**Avis en date du 16 janvier 2019
de la Mission régionale d'autorité environnementale d'Île-de-France
sur le projet de rénovation urbaine du Haut Mont-Mesly
à Créteil (Val de Marne)**

Mémoire de réponse suite à l'avis de la MRAe Île-de-France

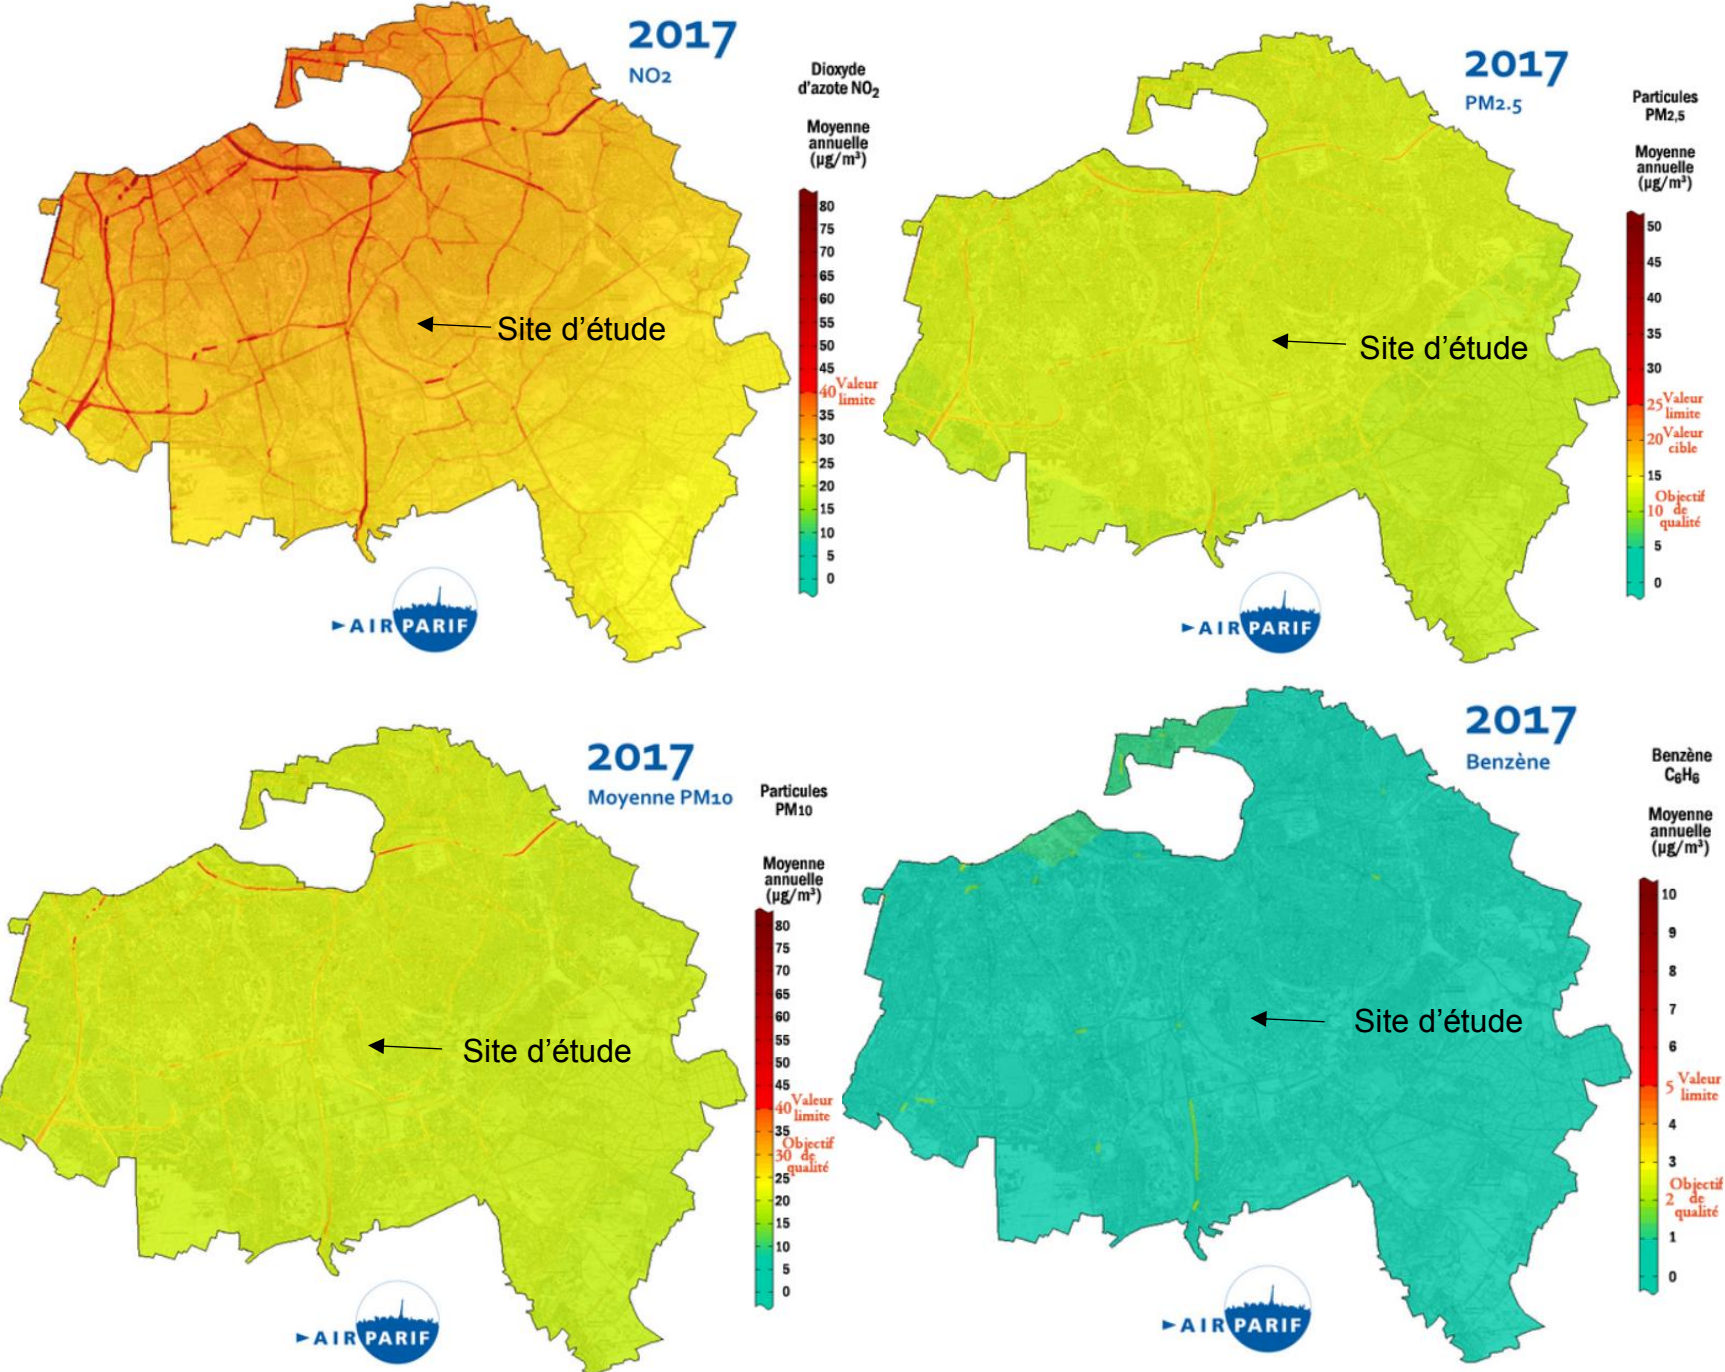
<p>N°5 : La MRAe recommande de procéder à une analyse de la pollution des sols portant sur l'ensemble du site du projet et de s'assurer de la compatibilité des sols en place avec les usages projetés, en particulier au droit des établissements accueillant des populations sensibles (école, crèche) ainsi que des espaces verts projetés</p>	<p>Les bases de données BASOL et BASIAS ne recensent aucune potentialité ou aucun sol pollué sur le site d'étude. Par ailleurs, le diagnostic de pollution des sols déjà réalisé rue du Petit Bois et rue Henri Cardinau ne révèlent pas de contraintes particulières à d'éventuels risques sanitaires.</p> <p>L'analyse des photographies aériennes anciennes a permis de retracer l'historique du site et de son environnement. Avant 1965, l'actuel quartier du Mont-Mesly est occupé par des parcelles agricoles et quelques habitations individuelles. Dans les années 2000, le site était déjà occupé par des constructions de grands ensembles de logements collectifs et d'équipements. Quelques photographies aériennes retraçant l'historique du site sont présentées ci-après.</p> <p>La reconstruction du groupe scolaire Camus s'effectuera sur le secteur des Emouleuses. Plus précisément, le groupe scolaire sera aménagé sur l'emprise actuelle d'un espace vert et de quelques places de parking résidentielles. La création des 2 nouveaux espaces verts s'effectuera sur l'emprise de l'actuelle MJC et sur la rue René Arcos, ou des espaces végétalisés sont déjà présents. Les autres espaces verts projetés sont déjà présents sur sites et seront requalifiés.</p> <p>Au regard de l'historique du site, des données bibliographiques existantes et du diagnostic déjà réalisé, qui permettent de caractériser l'état actuel des sols, les sources potentielles de pollution sur le site sont faibles. Une étude de pollution des sols avec investigations sur l'emprise de la future cité éducative sera réalisée. L'étude d'impact est complétée et intègre les résultats et préconisations de cette étude.</p>

Commentaire de la MRAe sur l'étude d'impact	Réponses
	<p align="center"><u>Photographies aériennes 1950 - 1965 (à gauche) et 2000 – 2005 (à droite) du Haut Mont Mesly</u> Données cartographiques Géoportail © IGN / INPN / MTES / MNHN</p> 
<p>N°6 : La MRAE recommande de compléter par des mesures in situ, l'état initial de la qualité de l'air sur le site du projet</p>	<p>Sur la commune de Créteil, rappelons que la qualité de l'air est relativement bonne, avec 286 jours où l'indice Citeair est faible ou très faible.</p> <p>Au regard des cartes annuelles des pollutions dans l'air dans le Val de Marne (cf. Cartes page suivante), les concentrations des 4 polluants les plus représentatifs (Dioxyde d'azote, Particules PM2.5, 10, et Benzène) sont en dessous des valeurs limites sur le site d'étude.</p> <p>De manière générale, les postes les plus émetteurs sont le tertiaire et le trafic routier. Le site d'étude ne comprend pas d'axe routier d'envergure majeure avec plus de 10 000 véhicules qui y transitent chaque jour. Les circulations routières sont globalement faibles sur le site d'étude. L'axe qui présente le plus de trafics sur le site est l'avenue du Docteur Paul Casalis, avec un Trafic Moyen Annuel Journalier de 5700 véhicules environ.</p> <p>L'augmentation de trafic n'entraînera pas de modification dans la nature des polluants rencontrés au niveau du secteur.</p> <p>Aucune influence sensible n'est donc à attendre sur la pollution de fond qui devrait entre autres, bénéficier dans l'avenir des améliorations résultant de la diminution des débits de polluants des véhicules. Notons par ailleurs que le projet prévoit l'aménagement de nombreux espaces verts et liaisons douces, mesures favorables pour participer à la diminution des polluants dans l'air.</p> <p>Le site d'étude ne comprend par ailleurs pas d'activités tertiaires particulièrement émettrices de polluants.</p>

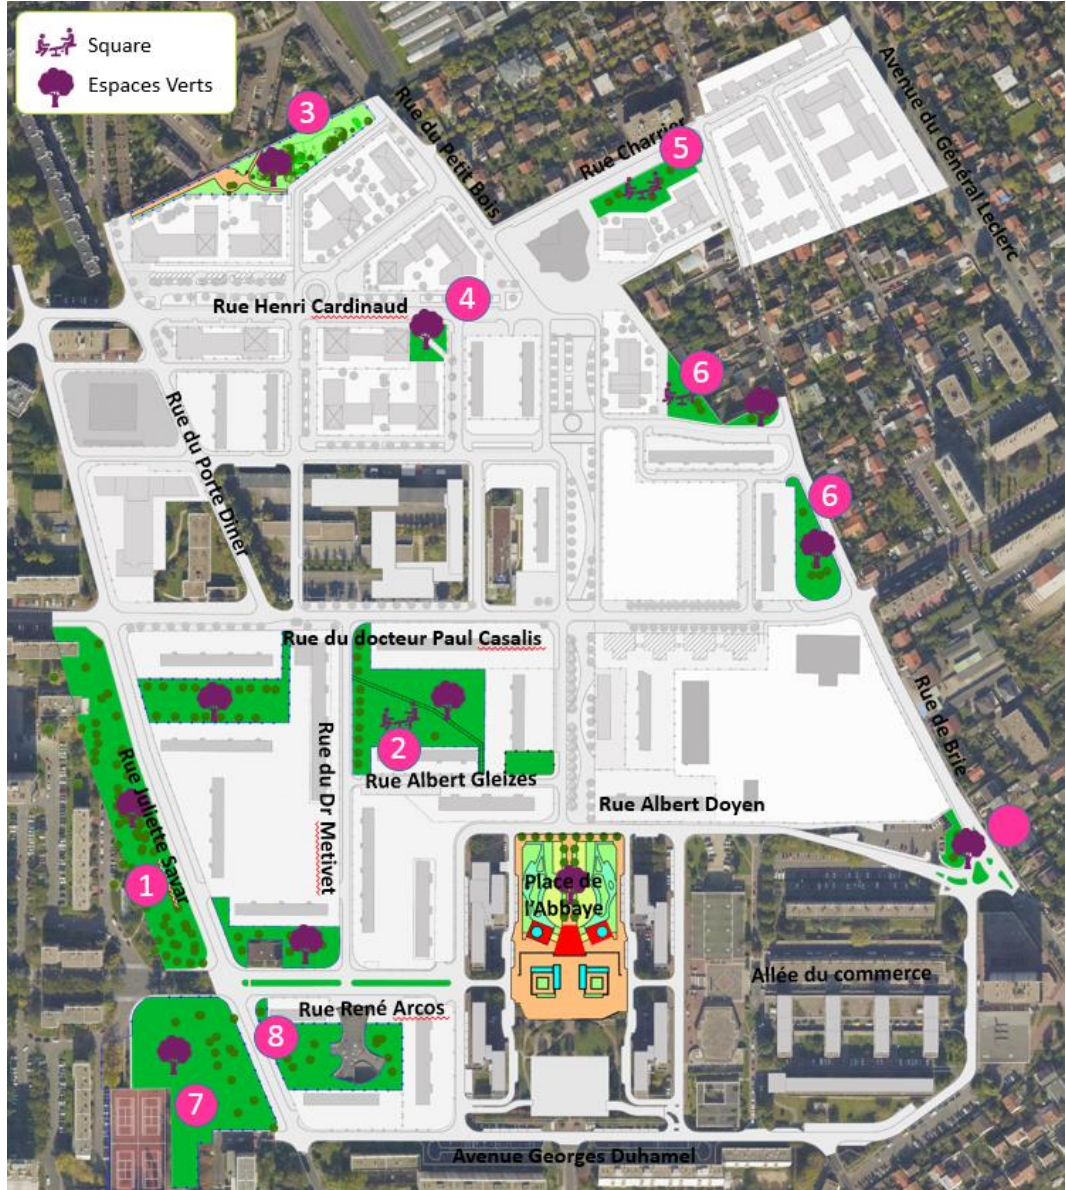
<p>N°8 : La MRAe recommande de compléter l'étude d'impact par une analyse de la biodiversité présente, notamment dans les espaces verts et les friches qui seront impactés par le projet et de décliner à l'échelle du projet les éléments d'analyse produits à l'échelle de la commune pour les continuités écologiques.</p>	<p>Les caractéristiques de l'état initial du site sont les suivantes :</p> <ul style="list-style-type: none"> ▶ L'étude urbaine menée durant la phase protocole a montré que le quartier disposait d'un patrimoine végétal important, mais sans caractère remarquable sur le plan de la faune et de la flore. ▶ Le site du projet se localise en milieu urbain avec un fort taux d'imperméabilisation, peu propice à la présence et au développement d'espèces sauvages. ▶ Lors de visites de sites réalisées à l'été 2015 dans le cadre de l'étude d'impact, aucun enjeu potentiel sur la faune et la flore n'a été révélé. <p>Le projet a pour ambition le développement de la nature en ville et de la biodiversité</p> <ul style="list-style-type: none"> ▶ Par l'augmentation des espaces verts, la préservation des espaces existants, notamment les espaces boisés comme le Petit Bois. ▶ Une gestion différenciée des espaces pour protéger la faune et la flore ▶ Une réorganisation des emprises foncières pour distinguer les espaces publics et privés et préserver la qualité paysagère de ces lieux <p>Un maillage d'espaces verts sera réorganisé sur le quartier. Il s'agira, dans chacun des espaces verts :</p> <ul style="list-style-type: none"> ▶ De renouveler à long terme la strate arborée, ▶ De développer la strate arbustive et d'aménager des continuités.

Commentaire de la MRAe sur l'étude d'impact	Réponses
	<p>Ces espaces verts publics seront de type square, ils accueilleront des aires de jeux et de repos. Des mails et liaisons douces permettront de qualifier les trajets piétons, de participer à la qualité de vie et de connecter les espaces verts entre eux.</p> <p>L'augmentation des espaces verts et la création de liaisons douces entre eux améliorera la trame verte du quartier, et constituera une opportunité pour le développement de la biodiversité. Les impacts seront positifs. Si lors de futures interventions, des espèces ou des habitats d'espèces apparaissent sur le site, le porteur du projet sollicitera, comme lui impose les textes, une autorisation de dérogation au titre des espèces protégées. Le cas échéant, toutes les mesures seront prises pour éviter/réduire/compenser l'impact du projet sur ces espèces.</p> <p>Un pré-diagnostic faune/flore sera réalisé début avril 2019 avec un passage sur site par un écologue. L'étude d'impact est complétée et intègre les résultats et préconisations du pré-diagnostic faune/flore.</p> <p style="text-align: center;"><u>Plan masse des espaces verts envisagés dans le cadre du projet (source : Ville de Créteil/GPSO)</u></p>  <ul style="list-style-type: none"> ① Liaison entre le Haut du Mont-Mesly et La Habette par un corridor écologique à partir de la rue Juliette Savar ② Changement de domanialité de certains espaces verts comme le square Metivet <p>Requalification d'espaces verts existants :</p> <ul style="list-style-type: none"> ③ Le square du Petit Bois ④ L'espace boisé à l'angle de la rue Cardinaud/Saint Exupéry ⑤ Le square de la rue Charrier (Secteur Martret) ⑥ L'espace vert de la rue Doucet et sur la rue Joyen-Boulard <p>Création de nouveaux espaces verts :</p> <ul style="list-style-type: none"> ⑦ Sur l'emprise de l'actuelle MJC ⑧ Sur la rue René Arcos

Annexe 2 : Plan masse du projet envisagé

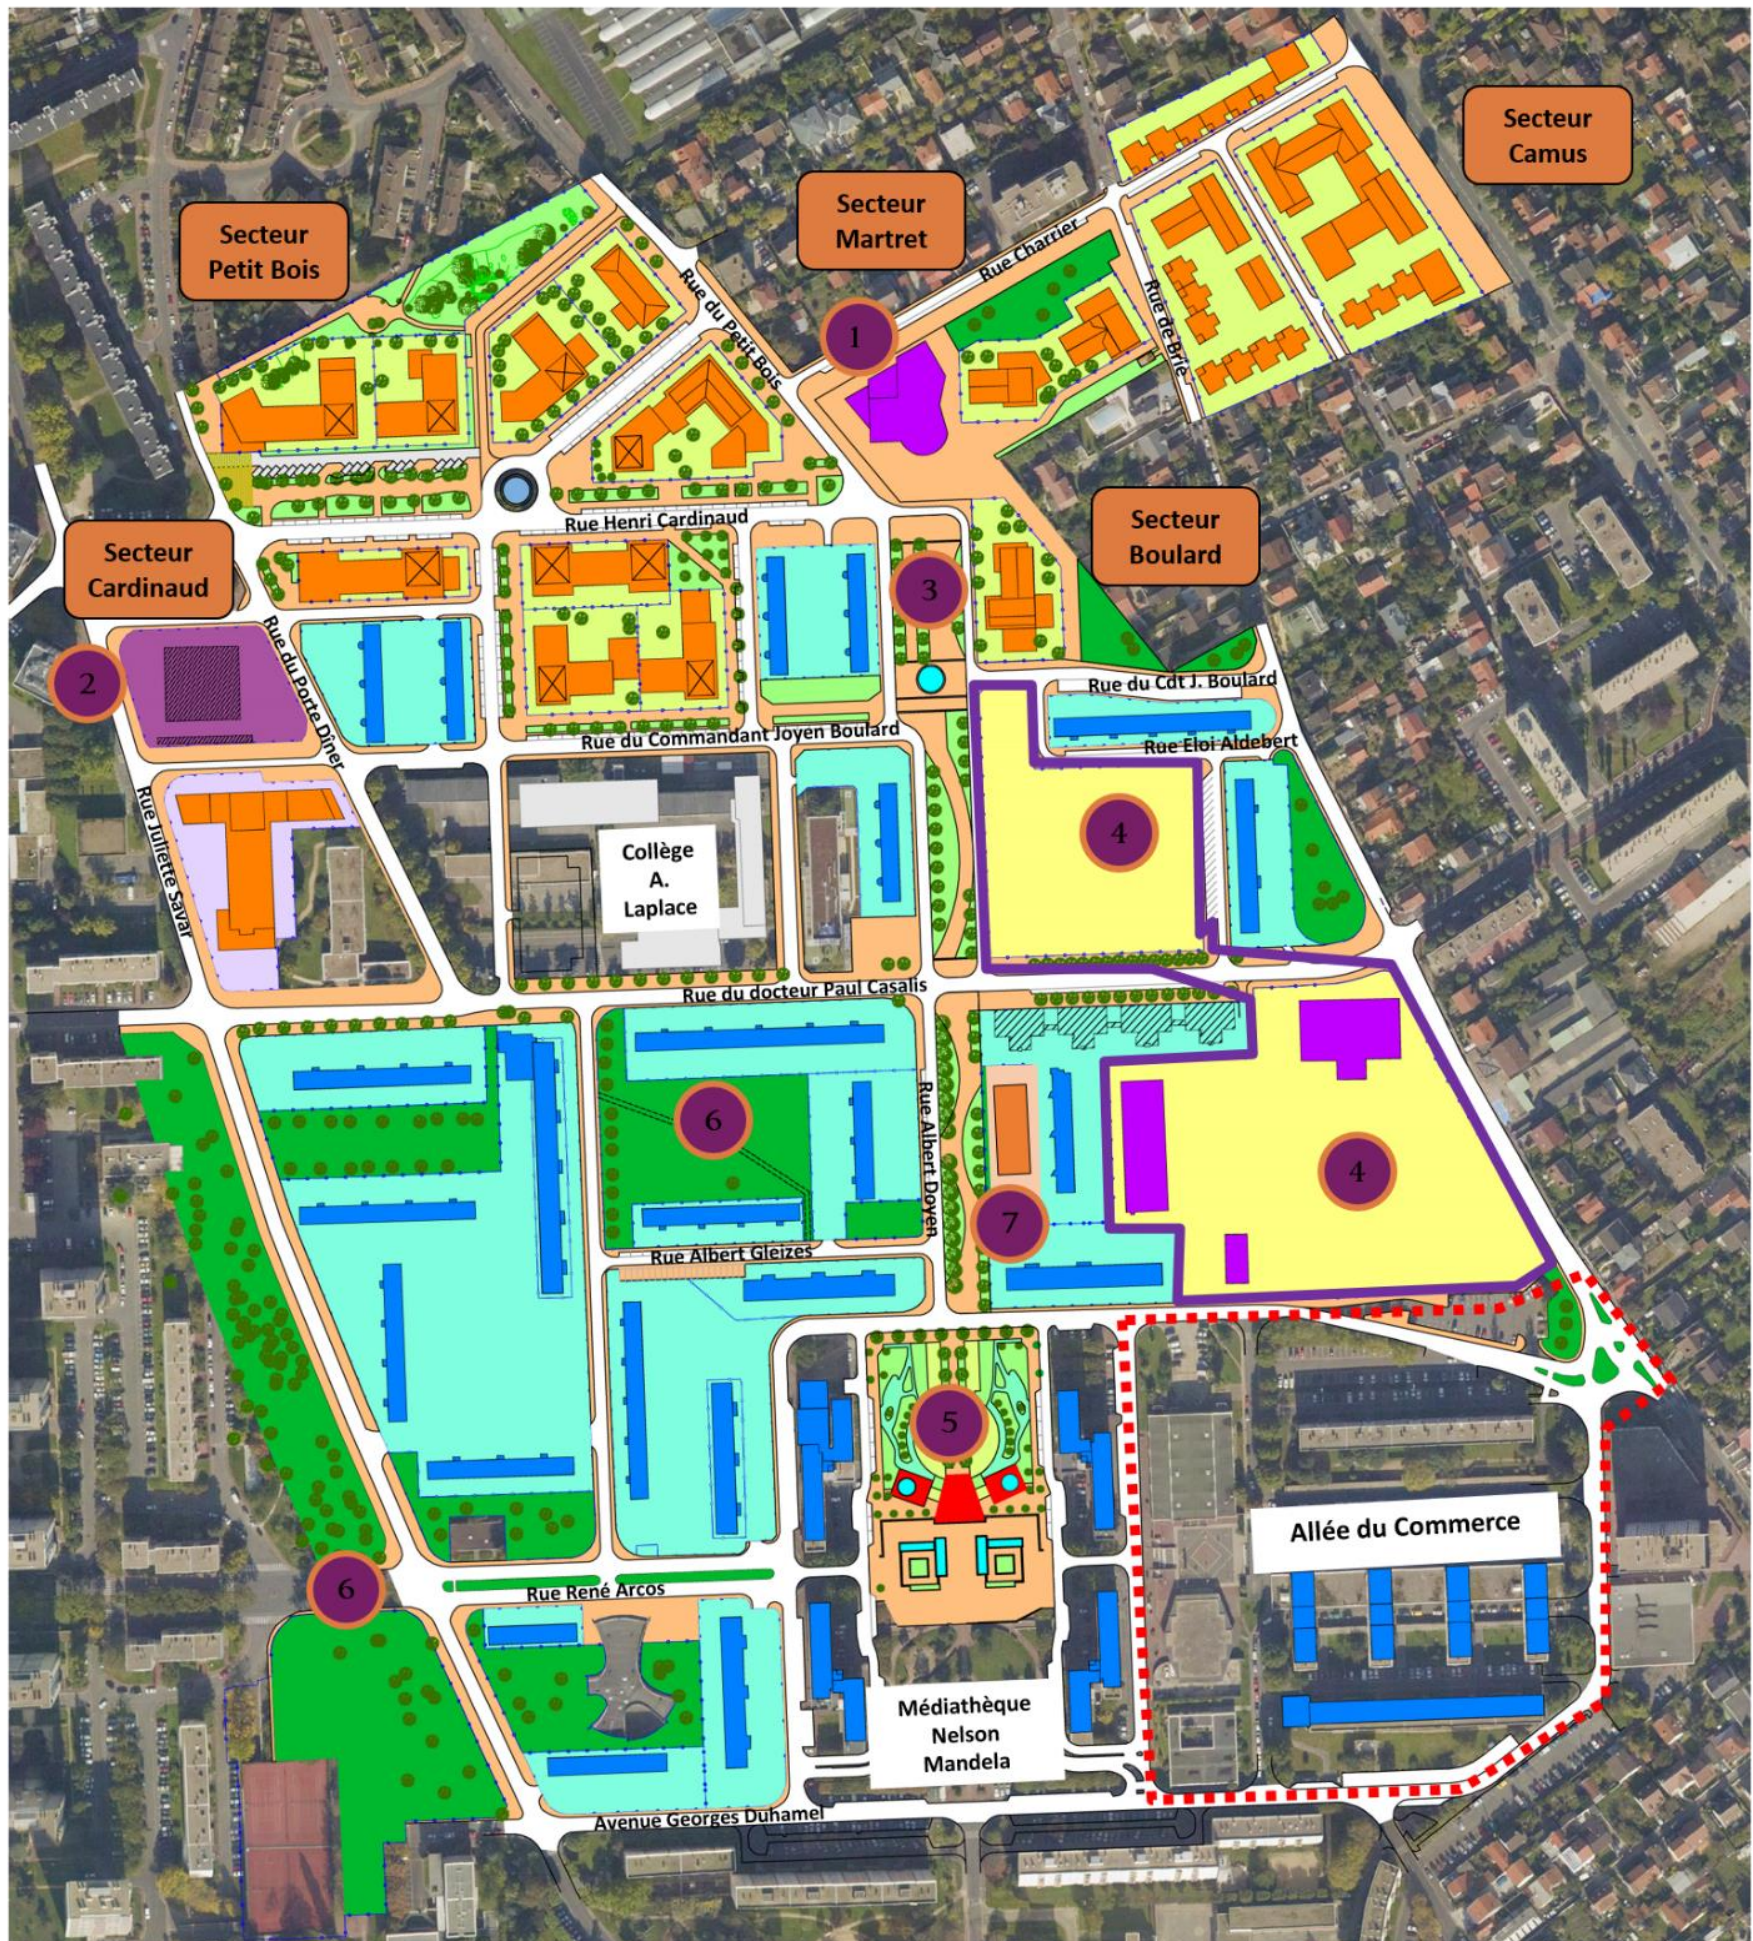
*Plan masse indicatif du projet (source : étude d'impact, p 196)
(le nord est à gauche, l'absence de légende rend incertaine la lecture de ce plan : Les nouveaux immeubles de logement sont probablement ceux en orange vif)*

La compréhension du document est rendue difficile par l'absence de légende pour de nombreux plans rendant leur interprétation hasardeuse à partir du seul texte voisin.

Commentaire de la MRAe sur l'étude d'impact	Réponses
<p>N°3 : La MRAe recommande d'illustrer l'étude d'impact avec des documents plus facilement exploitables (annotations claires, présence de légendes, formats plus lisibles).</p>	<p>Un tableau relatif à la programmation envisagée est présenté en annexe du présent mémoire sur une page A4 complète (cf. Annexe 1). Il est accompagné d'une description des sigles utilisés. Un plan masse détaillant le projet envisagé est présenté en annexe du présent mémoire, sur une entière page au format A4 (cf. Annexe 2). Il s'agit d'un plan facilement exploitable pour tout public.</p> <p>Ces éléments seront annexés au dossier d'étude d'impact dans le même format et comportant les mêmes descriptions.</p>
<p>N°4 : La MRAe recommande de clarifier et si possible d'approfondir les informations apportées sur le parc de logements et sur la population résidant sur le site du projet avant les premières démolitions.</p>	<p>Les principales caractéristiques socio-démographiques du périmètre du Quartier prioritaire de la Politique de la Ville (QPV) du Haut du Mont-Mesly sont les suivantes :</p> <ul style="list-style-type: none"> ▶ Une population jeune ▶ Nombre de logements : 1 687 logements dont 90 % de logements sociaux ▶ Nombre de démolitions : 458 (216 démolis ante PRU, 239 prévus dans le projet) ▶ Nombre de construction de logement (hors allée du commerce) : 825 logements ▶ Nombre total de logements au terme du projet (hors allée du commerce) : 2 056 logements ▶ La catégorie socio-professionnelle la plus représentée dans le quartier est celle des employés et ouvriers. ▶ Le parc de logements se compose majoritairement d'appartements ▶ Un décrochage scolaire avéré ainsi qu'un faible niveau de formation ▶ Un secteur au profil familial particulièrement marqué ▶ Des ménages précaires <p>Par ailleurs, sur le secteur du Haut du Mont-Mesly, l'évolution de la population est stable voire négative puisqu'elle se trouve de 2008 à 2013 entre 0% et -2% par an.</p> <p>L'étude d'impact est complétée pour faire apparaître ces informations.</p>
